Oggetto: [ID_10165] Istanza per l'avvio della consultazione per la definizione dei contenuti dello Studio di impatto ambientale (V.I.A.), ai sensi dell'art. 21 del D.Lgs. n. 152/2006, e s.m.i., relativa al progetto per la realizzazione di un parco eolico offshore di tipo floating, al largo della costa meridionale della Sardegna, al largo di Capo Teulada, denominato "Sardinia South 2" dalla potenza di 750 MW. Proponente: Avenhexicon S. r.l. Autorità Competente: Ministero dell'Ambiente e della Sicurezza Energetica (M.A.S.E.) - Trasmissione osservazioni

L'intervento consiste nella realizzazione di un impianto eolico offshore, denominato "Sardinia South 2" composto da un numero totale di 30 aerogeneratori installati, a largo della costa meridionale della Sardegna, nel tratto di mare antistante Capo Teulada e Capo Spartivento, su uno specchio acqueo della superficie complessiva pari a 169 km², su 15 strutture di fondazione galleggianti a forma triangolare ancorate al fondale.

Oggetto: [ID: 10165] **Procedura per la definizione dei contenuti dello Studio di Impatto Ambientale ai sensi dell'art. 21 del D.Lgs 152/2006 relativa al progetto di parco eolico offshore di tipo floating, al lar

**Opere del Sistema Idrico Multisetoriale Regionale (SIMR) nel Comune di Tratalias
Individuazione interferenza con cavidotto connessione impianto offshore Sardinia South2**

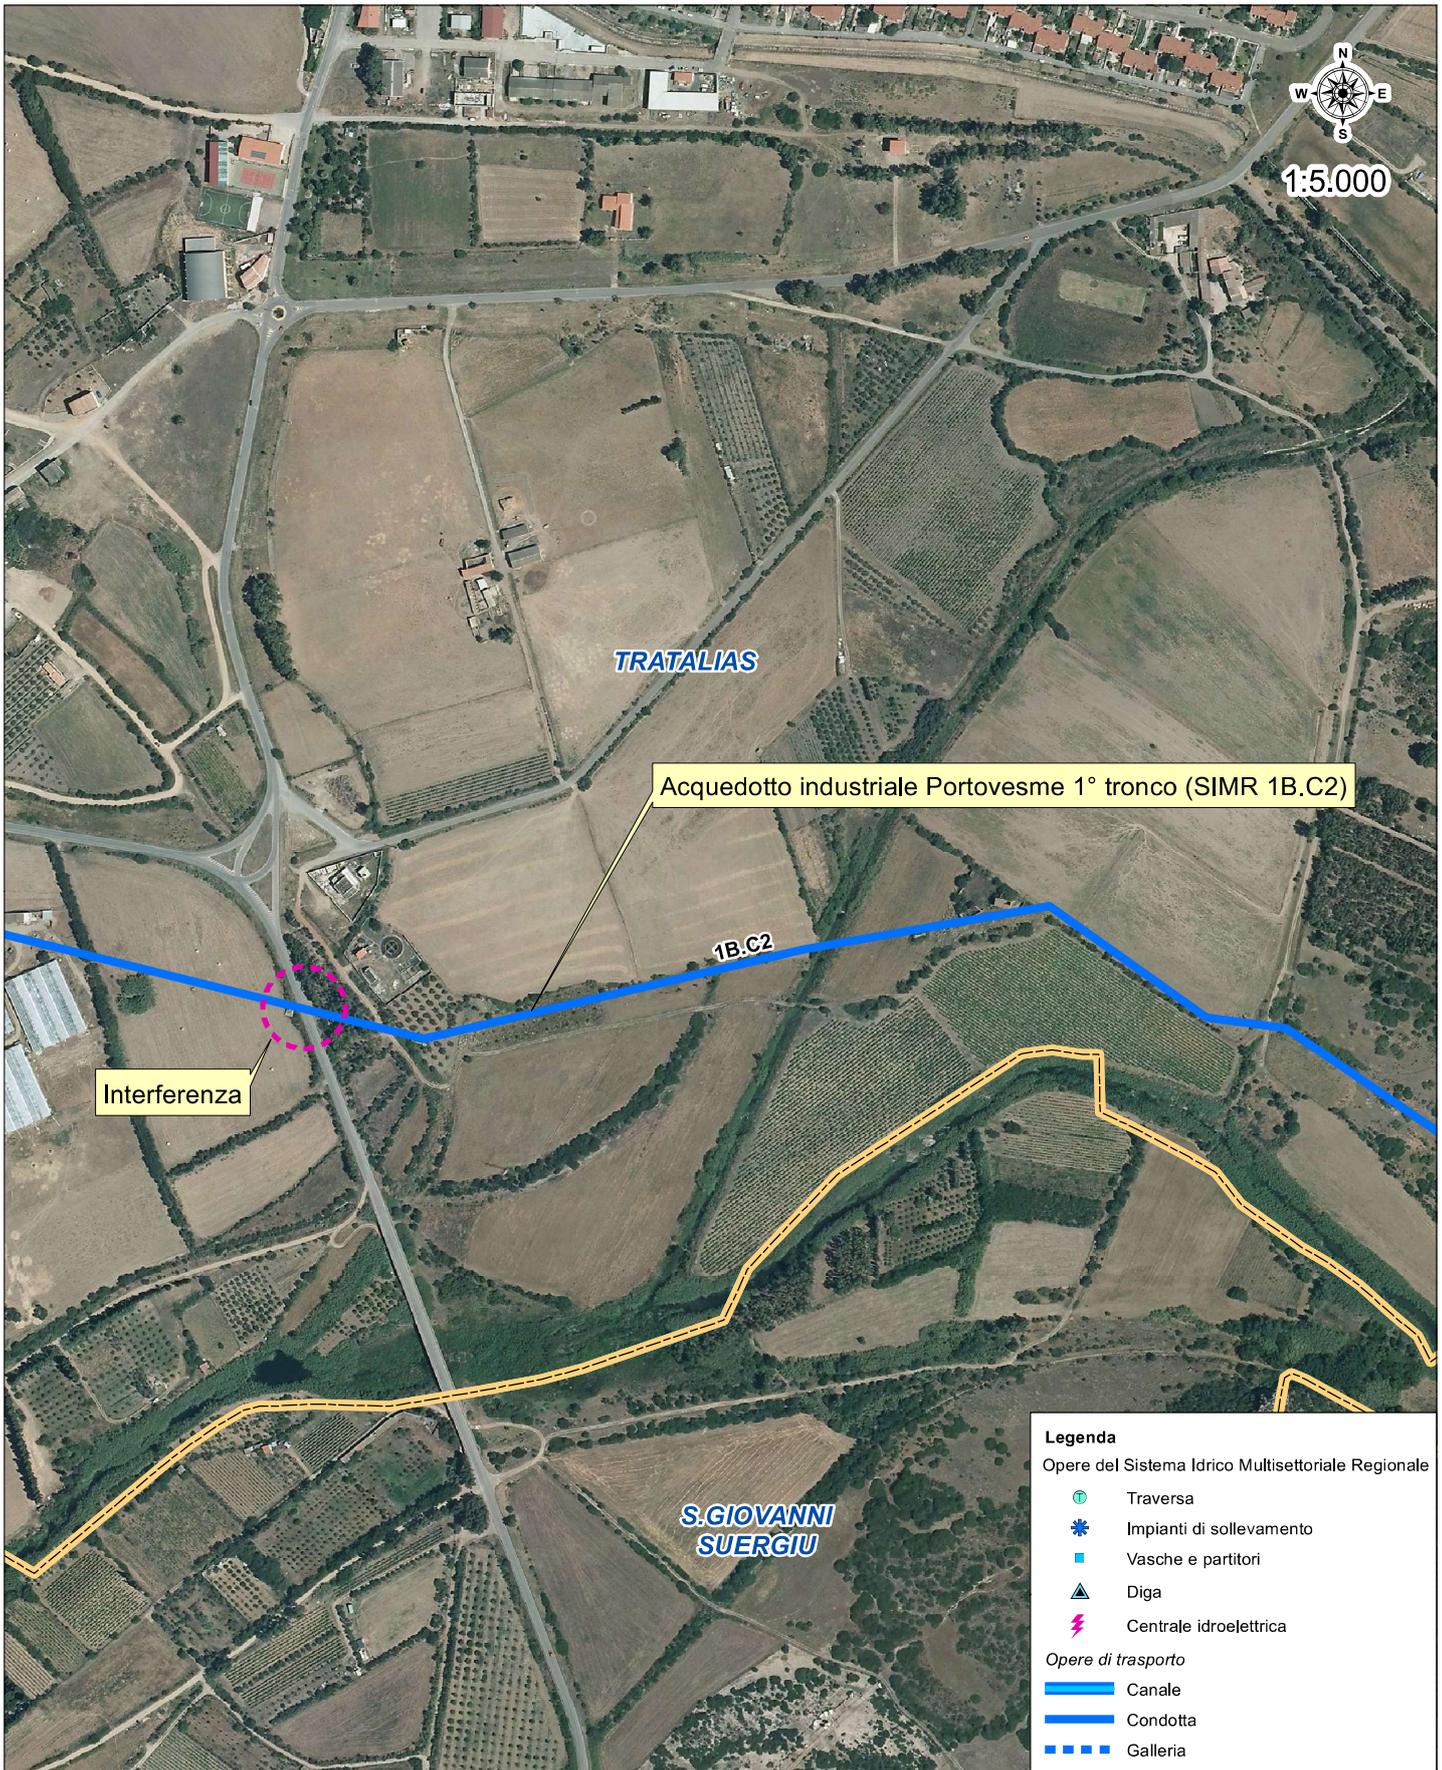
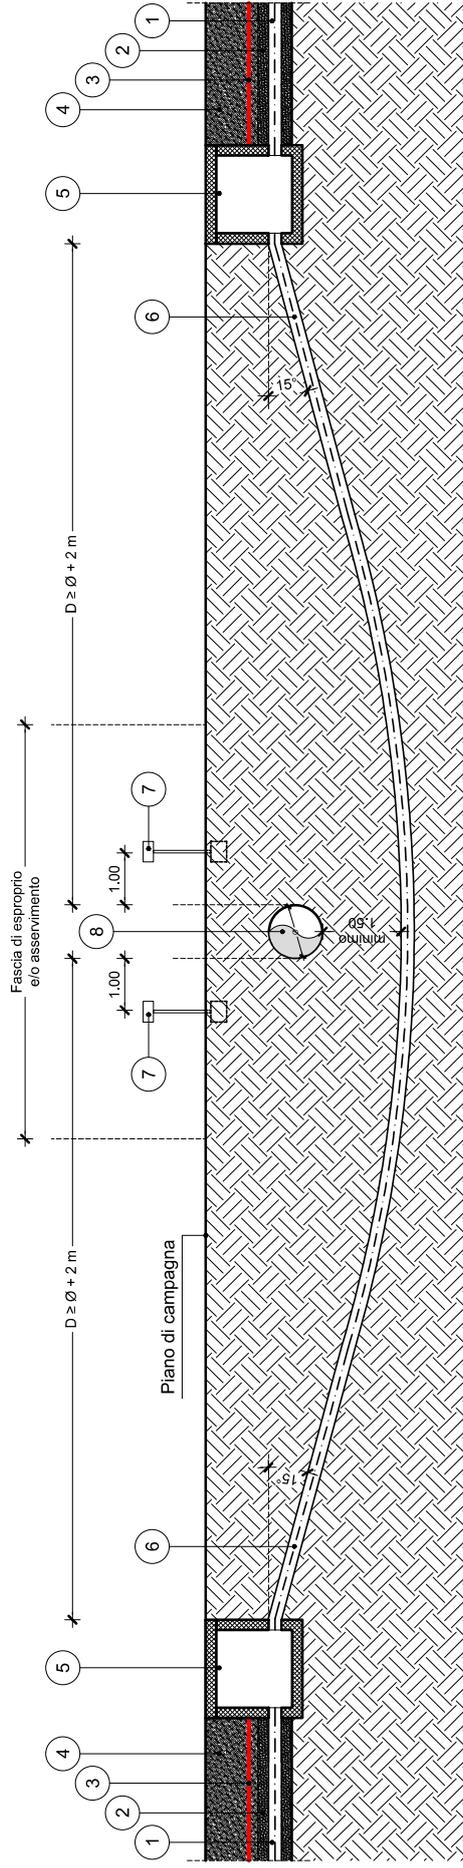
- 2) l'esame della documentazione di progetto, consultabile sul sito del Ministero dell'Ambiente e della Sicurezza Energetica, ha evidenziato la presenza di interferenza tra l'opera in progetto e il tracciato della Condotta denominata "Acquedotto industriale Portovesme 1° tronco" (Codice SIMR 1B.C2), opera che afferisce al Sistema Idrico Multisetoriale Regionale (SIMR). Si tratta di una tubazione in Cemento Armato Ordinario DN1100 capace di una portata massima di 1mc/sec, destinata all'alimentazione idrica delle utenze potabili dello schema 31 Sulcis del Piano Regolatore Generale degli Acquedotti e delle utenze industriali di Portovesme;

- 3) con riferimento alla schematizzazione di cui Allegato 01 si rileva che il tracciato dell'elettrodotto di connessione tra il parco eolico e la nuova Stazione Elettrica di Terna, di futura realizzazione, attraversa il sedime dell'opera acquedottistica sopra descritta; tuttavia, nella documentazione di progetto non si rinviene alcun elaborato di dettaglio che illustri le modalità di risoluzione delle interferenze tra le nuove opere e le strutture del SIMR.

INTERFERENZA CON ACQUEDOTTO ESISTENTE
CAVIDOTTO PEAD INTERRATO MEDIANTE T.O.C.
SOTTO CONDOTTA ESISTENTE

Per quanto sopra, limitatamente all'interferenza rilevata riconducibile al tracciato dell'elettrodotto di connessione, ogni valutazione in ordine alla compatibilità delle opere in progetto con le esigenze di gestione, sicurezza e regolarità di esercizio delle opere SIMR, è necessariamente sospesa in attesa dell'acquisizione e della disamina della documentazione integrativa di dettaglio sulle modalità che il proponente intende adottare per la risoluzione delle interferenze con le opere del SIMR.

- 1) relazione tecnica specificamente dedicata alle interferenze dei lavori con le opere del SIMR, illustrativa delle modalità di risoluzione delle interferenze e delle soluzioni tecnologiche adottate. Queste dovranno essere compatibili con le modalità standard adottate dall'ENAS per la risoluzione delle interferenze originate da attraversamenti e/o parallelismi, in particolare dovrà essere assicurata la coerenza con lo schema tipo allegato (allegato 02);

- 2) elaborati grafici di dettaglio (planimetrie, sezioni, profili, particolari costruttivi) in numero tale da fornire un'adeguata descrizione delle soluzioni tecnologiche e costruttive proposte, sviluppati in adeguata scala di rappresentazione e debitamente quotati, dai quali sia possibile desumere ingombri, dimensioni spessori, altezze dei manufatti e degli elementi di impianto nonché i reciproci rapporti spaziali tra le opere interferenti e le opere del SIMR.

Figura 2 - Sismicità Sardegna e localizzazione parco eolico Sardinia South 2.

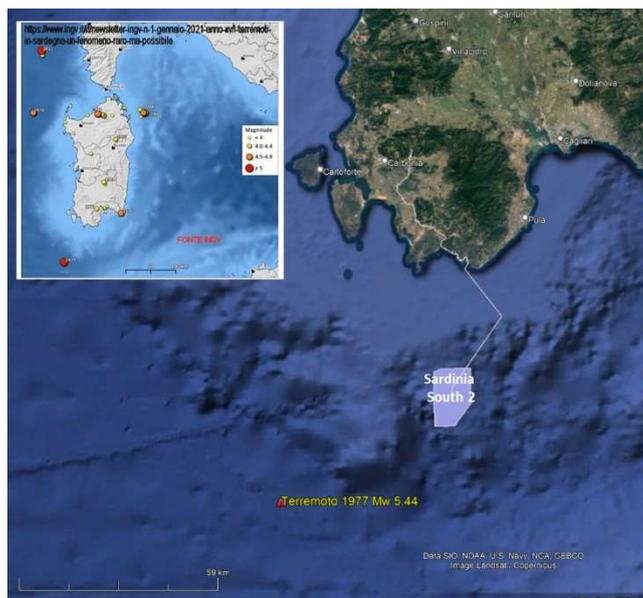
Riguardo alla sismicità si segnala che i documenti INGV riportano l'evento sismico più intenso registrato in Sardegna avvenuto nel 1977 di magnitudo 5.4, il cui epicentro si trova circa 20 miglia a sud-ovest dell'area in cui si sviluppa il progettato parco eolico, vedi Figura 2. Si ritiene necessario che nel SIA si esegua un'attenta valutazione in relazione alla stabilità degli ancoraggi.

Nell'area del parco eolico si ritiene necessaria un'approfondita caratterizzazione stratigrafica e geomorfologica, individuando i processi e le strutture di instabilità del fondale marino, che possono modificare la morfologia. Parte delle zone in cui sono previsti gli ancoraggi si trovano lungo la scarpata continentale, ed è presumibile che si possano trovare aree con tettonica attiva e cedimenti di coltri sedimentarie o liquefazione di sedimenti.
